Bauleitplanung "Am Kramer Kreuz" (Vorberatung)

Vorhabenbezogener Bebauungsplan "Sondergebiet Einzelhandel am Kramer Kreuz"

Stellungnahme der Polizeiinspektion Dachau, Abteilung Straßenverkehr, vom 23.09.2022

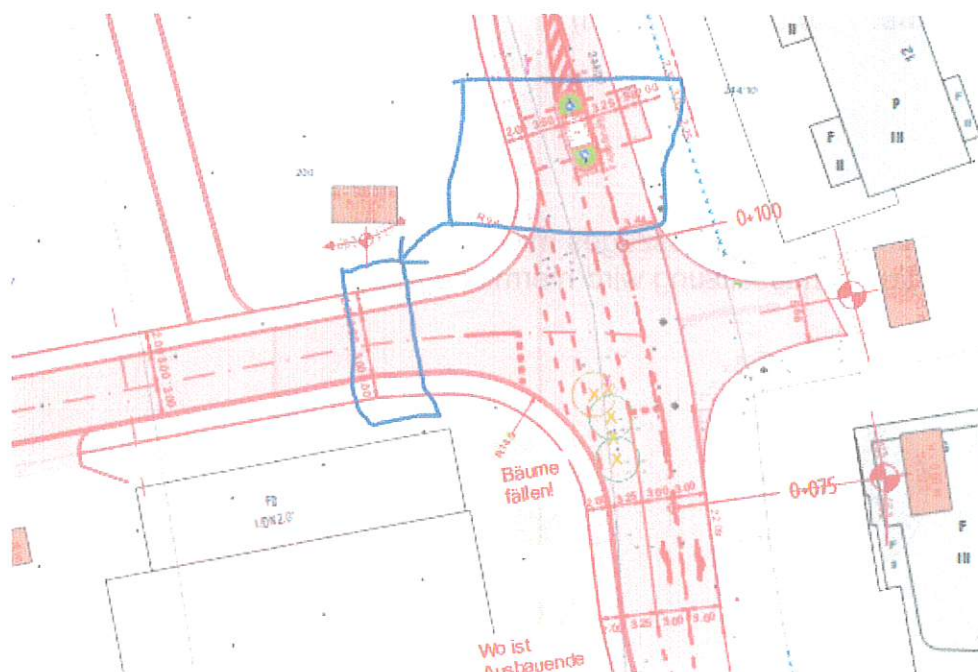
„...gegen den Bebauungsplan werden keine Einwände erhoben. Als Anregung möchten wir um Prüfung bitten, ob eine weitere Querungshilfe analog 244/20 im Bereich nach der Einmündung in die neue Erschließungsstraße als möglich und durchführbar gesehen wird.

Durch die unmittelbar angrenzende Wohnbebauung wird hiesigerseits mit einem potenziell angeregten fußläufigen Kundenverkehr zu rechnen sein, welcher beim Überschreiten der Erschließungsstraße zwangsläufig mit einem motorisierten Kundenverkehr in Konflikt geraten kann.

Über die St2339 sowie die Münchner Straße findet zu Stoßzeiten ein reger Verkehr in Richtung B13 nach München sowie retour statt. Durch die beabsichtigte und günstig gelegene neue Einkaufsmöglichkeit wird nach hiesiger Einschätzung auch außerörtliche Kundschaft sowie im Rahmen der Stoßzeiten Spontankundschaft angezogen werden, was zu einem dauerhaften Kundenverkehr führen wird. Um Fußgängern, insbesondere Kindern sowie Senioren/innen, auch hier ein sicheres Queren zu ermöglichen, wird um Prüfung gebeten, ob eine weitere Querungshilfe ermöglicht werden kann...“

Die Umsetzbarkeit einer Querungshilfe wurde durch das beauftragte Planungsbüro geprüft. Eine zusätzliche Querungshilfe ist aus erschließungsplanerischer Sicht nicht zielführend, da eine Aufweitung der Straße notwendig wäre. In der Münchner Straße ist die Geschwindigkeit bereits auf 30 km/h begrenzt. Auch aus diesem Grund ist die Geschwindigkeit im Verkehrsfluss bereits niedrig und der Kreuzungsbereich für Fußgänger und Autofahrer gut einsehbar. Eine gefahrenlose Überquerung der Seitenstraße ist somit gewährleistet.

„Der Gemeinderat nimmt die Stellungnahme der Polizeiinspektion Dachau, Abteilung Straßenverkehr, zur Kenntnis und macht sich die Abwägung zu Eigen. Es erfolgt daraus keine Änderung der Planung.“
